**380-KV-HÖCHSTSPANNUNGSFREILEITUNG WESEL – PKT. MEPPEN,
BL. 4201 ABSCHNITT: PKT. HADDORFER SEE – PKT. MEPPEN**

3. DECKBLATTÄNDERUNG NACH § 73 ABS. 8 VVVF

ERLÄUTERUNGSBERICHT (STAND 09.06.2022)

ANLAGE 1 DB3

Abbildung 1: Übersichtsplan 1:25.000, Anlage 2.1 DB3 (Ausschnitt)

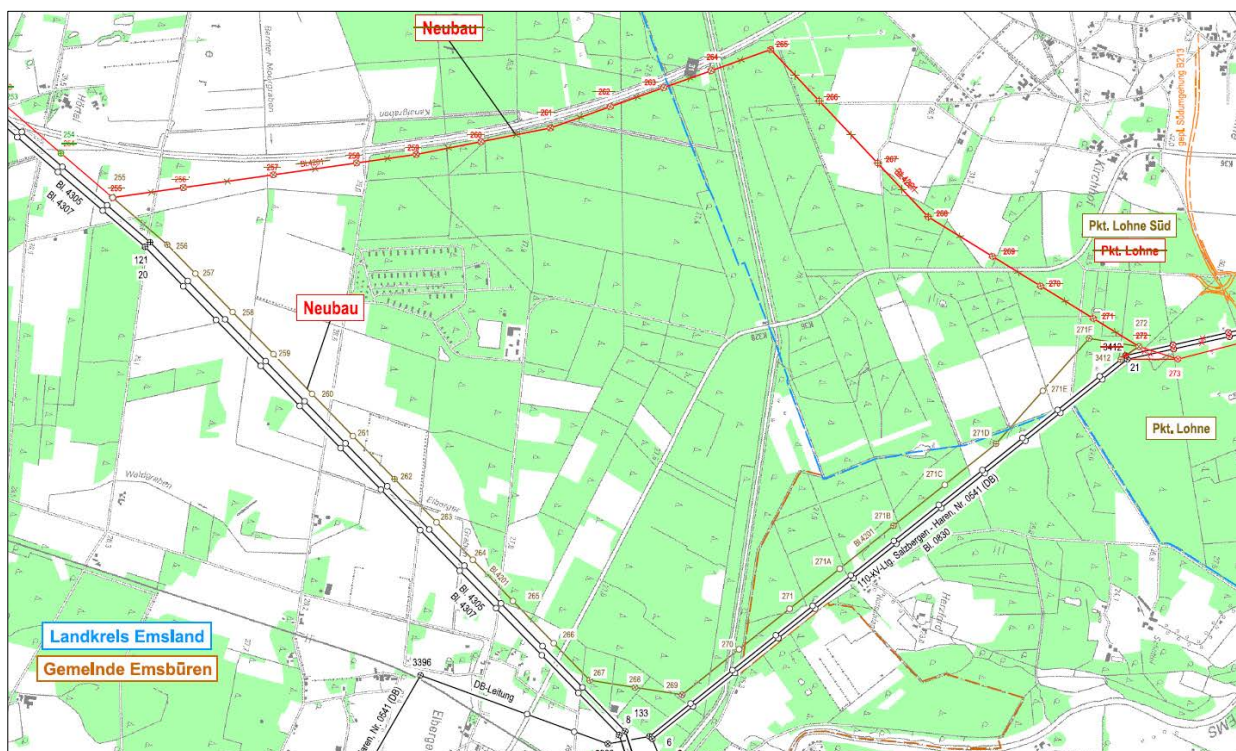
Die hier beantragte 3. Deckblattänderung ändert die Leitungsführung im Bereich der Maste Nr. 255 – 272. Es erfolgt eine großräumige Änderung der Leitungsführung auf dem Gebiet der Gemeinden Emsbüren, Wietmarschen und der Stadt Lingen (Ems). Während mit dem Antrag vom 29.05.2015 auf diesem Abschnitt 17 Masten auf einer Länge von ca. sieben km beantragt wurden, verlängert sich die Trasse nun auf eine Länge von ca. 8,2 km. Dabei werden insgesamt sechs zusätzliche Masten (271A, 271B, 271C, 271D, 271E, 271F) beantragt.

Die räumliche Lage der großräumigen Änderung der Leitungsführung der Bl. 4201 ist in den Übersichtsplänen (1:25.000) der Anlage 2 DB3 dargestellt. Der parzellenscharfe Verlauf der Freileitung ist in den Lageplänen (1:2.000) der Anlage 7 DB3 dargestellt. Der detaillierte Trassenverlauf wird in Kapitel 4 dieses Erläuterungsberichtes beschrieben. In den nachfolgenden Abbildungen wird die zuvor beantragte Trasse in rot dargestellt. Die im Rahmen der 3. Deckblattänderung erfolgten Änderungen sind braun dargestellt, während der entfallende ursprüngliche Planungsstand durch braune Kreuze markiert ist. Die Änderungen der 1. und 2. Deckblattänderung werden in den Antragsunterlagen in blauer bzw. grüner Farbe nachrichtlich dargestellt.

Abbildung 2: Übersicht der Varianten für die Alternativenprüfung

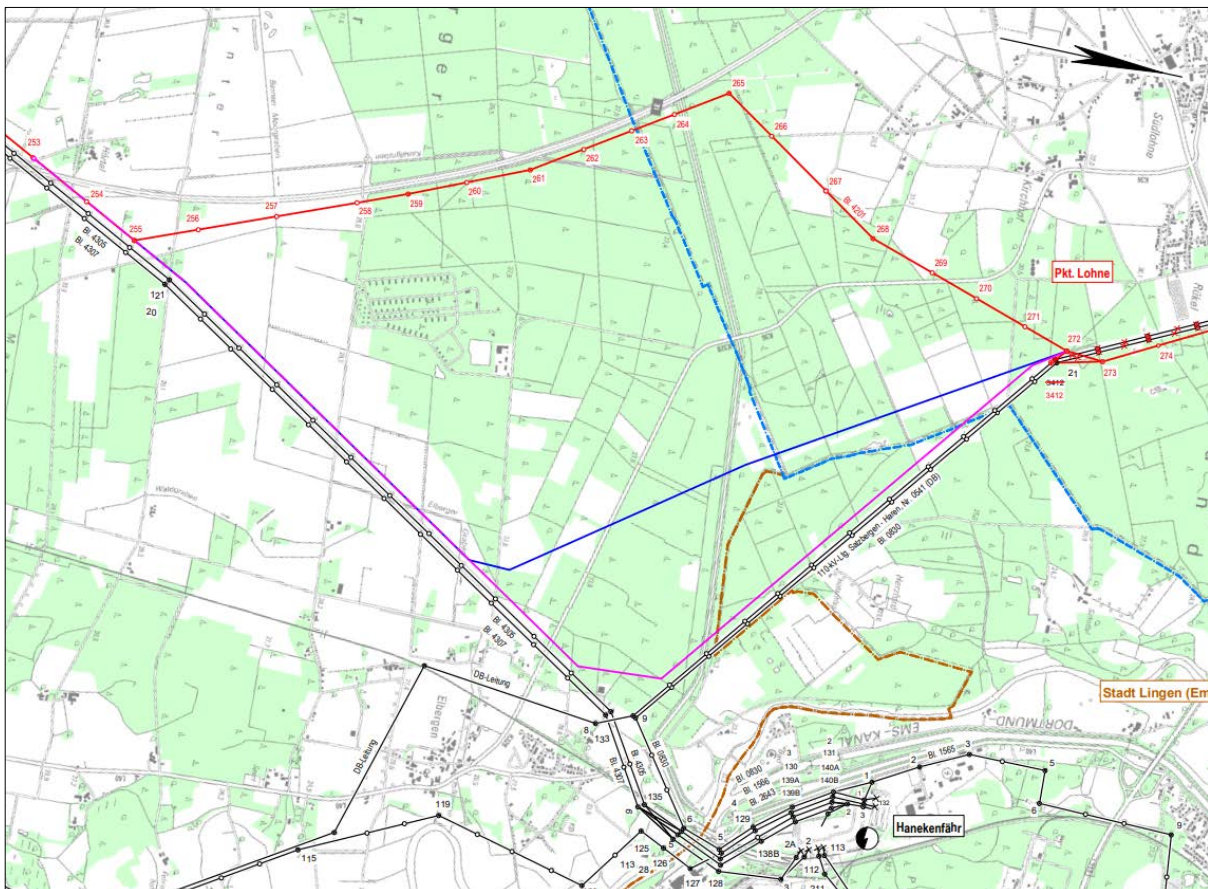
Für einen alternativen Trassenverlauf wurden insgesamt zwei Varianten geprüft: Bei der ersten Variante (neue Antragstrasse; rosa) wird die Bündelung mit den Bestandsleitungen (Bl. 4305 und Bl. 4307) bis zur Kreuzung mit den Bestandsleitungen der Westnetz und DB Energie und anschließend parallel zu diesen fortgeführt. Diese mögliche Trassenführung stellt die neue Antragstrasse dar. Bei der zweiten Möglichkeit (Nordhorn-Range-Variante; blau) könnte, ausgehend vom Mast Nr. 255, die Bündelung bis zum Mast Nr. 264 fortgeführt werden, um dann in Richtung Norden auf direktem Wege zum Mast Nr. 272 zu verschwenken.

Allerdings sind – wie oben ausführlich beschrieben – ausschlaggebendes Kriterium gegen die alte Trassenführung die militärischen Belange. Sie wiegen so schwer, dass die zuvor aufgezeigten Nachteile sie nicht aufzuwiegen vermögen. Die Vorhabenträgerin hat sich daher dazu entschieden, die neu entwickelte Antragstrasse, die mit den militärischen Belangen vereinbar ist, ihrem Antrag auf Planfeststellung im Rahmen der vorliegenden Planänderung (3. Deckblatt) zugrunde zu legen.
